桃園市政府建築管理處 函

主旨：檢送本府108年3月28日召開「108年度第1次法規執行疑義研討會」之會議記錄一案，請查照。

桃園市政府建築管理處會議紀錄

會議名稱：108 年度第 1 次法規執行疑義會議

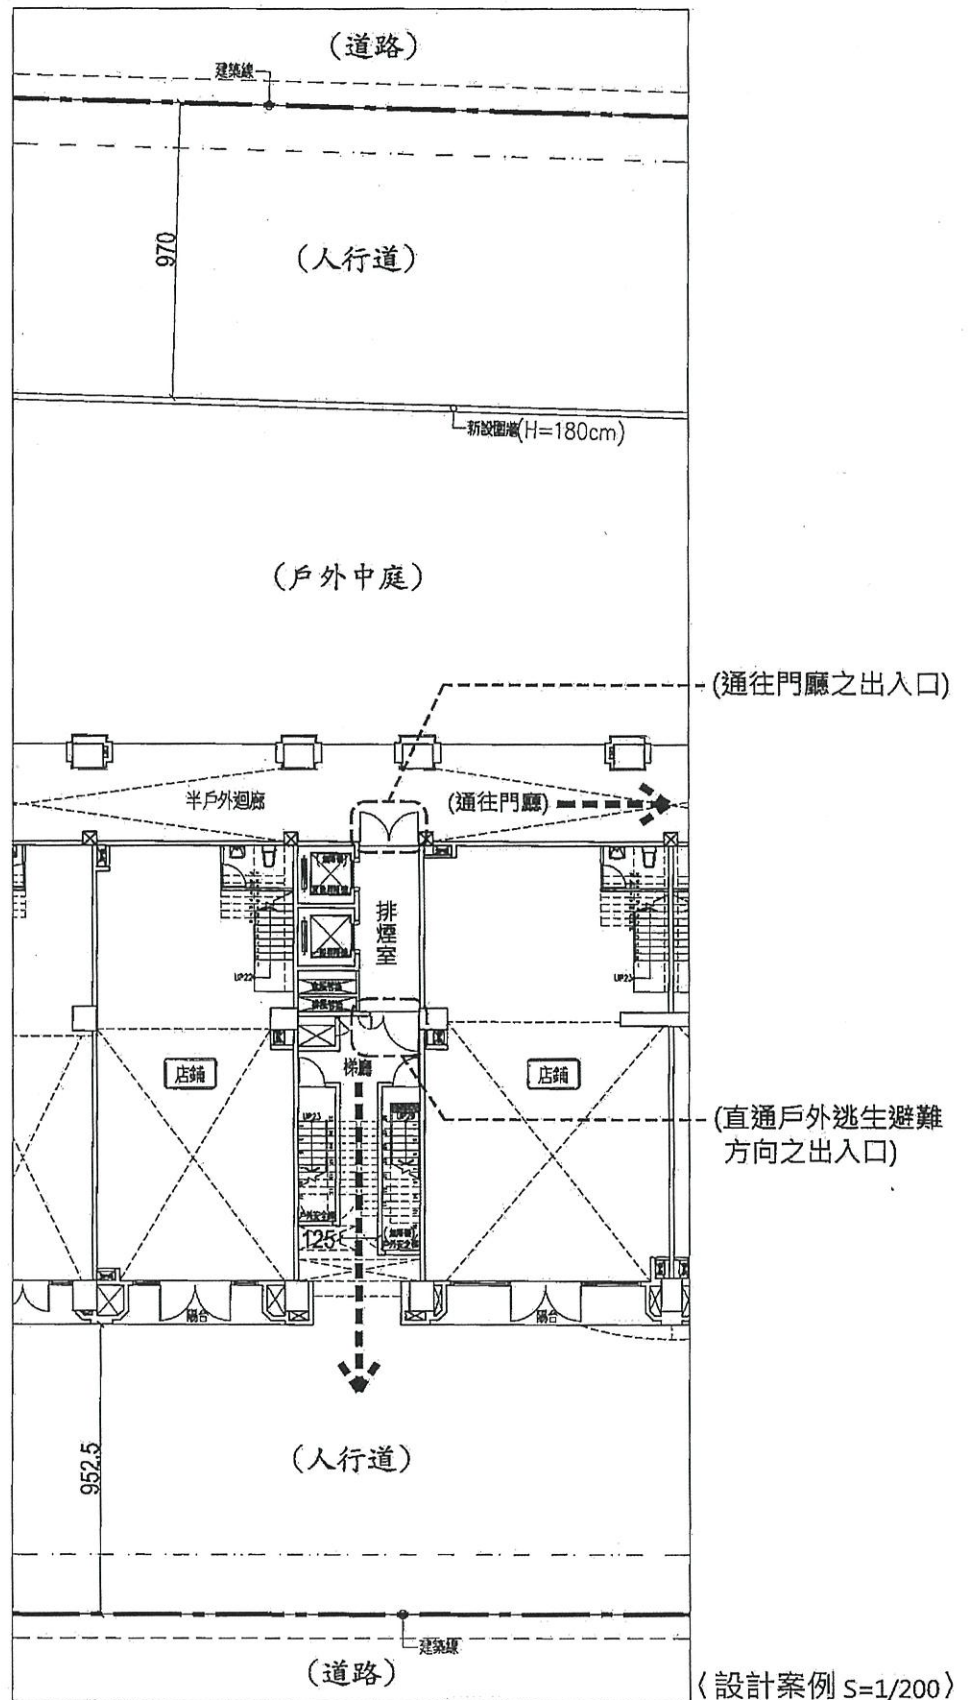
緊急用升降機排煙室於一般樓層除開向特別安全梯，僅得設置一處之防火門，若於避難層另又增設一處直接開向戶外，是否可行?提請討論。
(提案人：黃昇墀建築師)

1. 本提案之案例中(詳附件)，緊急用升降機之排煙室於避難層(一樓)設置兩方向逃生避難方向，應不違悖該條法規之規範意旨。
2. 另查「台北市建築師公會建造執照抽查案例彙編」3-03(詳附件)，台北市實施緊急升降機位於一樓部分，如該樓層無居室或居室開口未面向梯廳而直接面向戶外時，可免設排煙室，即無設限設一處問題。本提案之案例符合上述狀況。

本案於避難層(一樓)之居室開口未面向梯廳且居室直接面向戶外，可免設排煙室，即防火門開口無限設一處之問題。設置兩方向逃生避難出口，應為可行。

依公會建議辦理。

圖 3-03-（1）

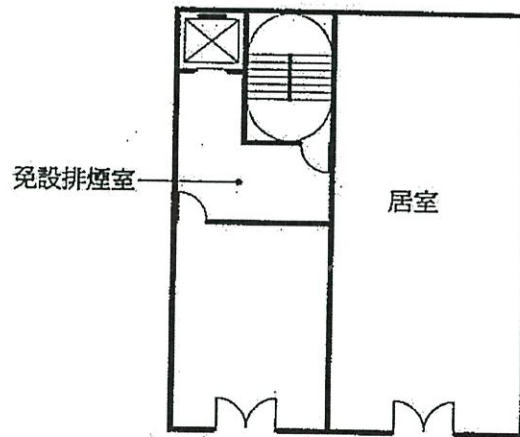
- 一、緊急昇降機位於一樓部分，如該樓層無居室或居室開口未面向梯廳而直接面向戶外時，可免設排煙室（如圖 3-03-（1））。
- 二、如一樓有居室者，緊急昇降機在一樓部分仍須設置排煙室。（如圖 3-03-（2））

第1條 圖1-3-(3)

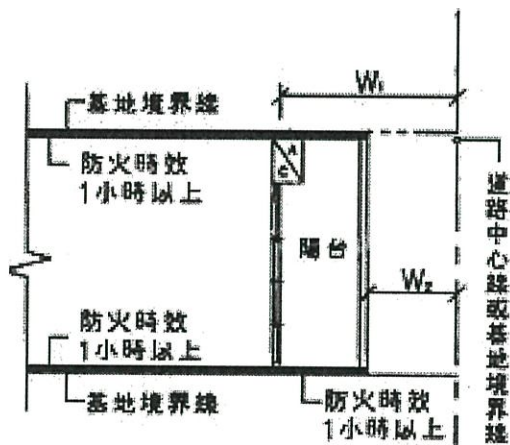
1. 地面層陽台之執行方式，經查98.12.18台內營字第0980811949號、99.04.29營署建管字第0992907990號、100.08.24 台內營字第1000806661號、106.01.18營署建管字第1061000733號、106.04.14 內授營建管字第1060805684號、106.07.14 內授營建管字第1060809063號、106.12.04內授營建管字第1060075601號各函釋以及107.02.14「107年第1次法規執行疑義研討會」之會議記錄，上開各項皆未針對地面層陽台投影範圍之結構行為加以討論及限制。惟查84.04.28台內營字第8472512號函釋內容，有類似針對空地上方陽台因結構需要而加設柱及橫梁之問題釋疑。
2. 建築技術規則第一條圖例1-3-(3)僅為說明計算建築面積之基準；第110條圖例110-(2)中陽台兩側畫有側牆。

1. 針對陽台落柱之案件，有其結構需要而加設柱及橫梁者或可參照84.04.28台內營字第8472512號函釋精神執行。
2. 建築物於基地內，若無土管特殊規定或陽台位於法定退縮範圍之外，陽台應無不得落柱或設置側牆之疑義。
3. 有關地面層落柱之陽台投影範圍是否必須依柱中心線計入建築面積疑義，建議在有外牆條件下之陽台投影範圍落柱，應回歸建築技術規則第一條第三款規定檢討。（詳附件）

非屬公寓大廈之單戶透天型式建築物，本處同意地面層陽台得設計結構柱或設置側牆。

1 壹層平面圖
A1-1 Scale=1/100

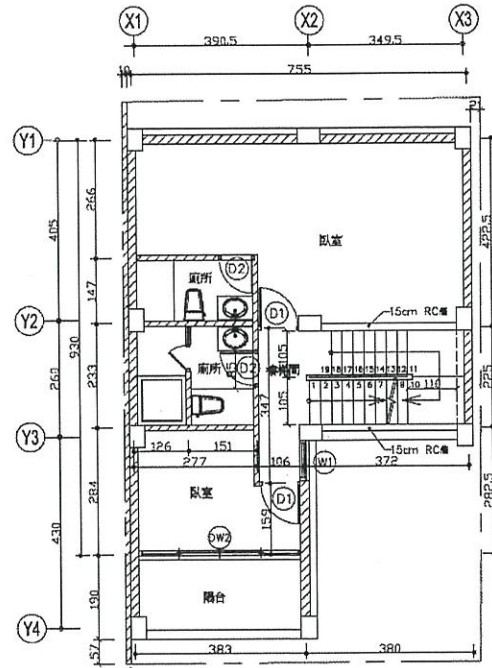
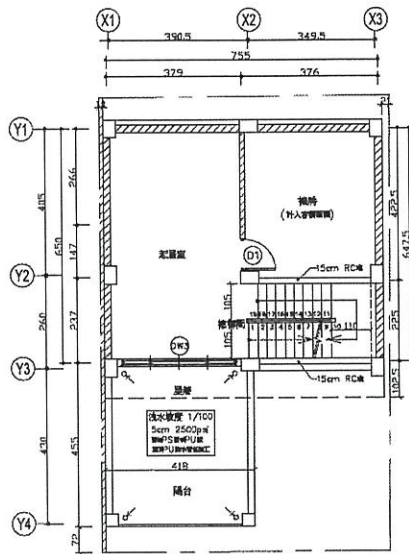
有關建築物地面層未計入建築面積之陽台投影範圍得否設計結構柱或側牆之執行疑義，提請討論。
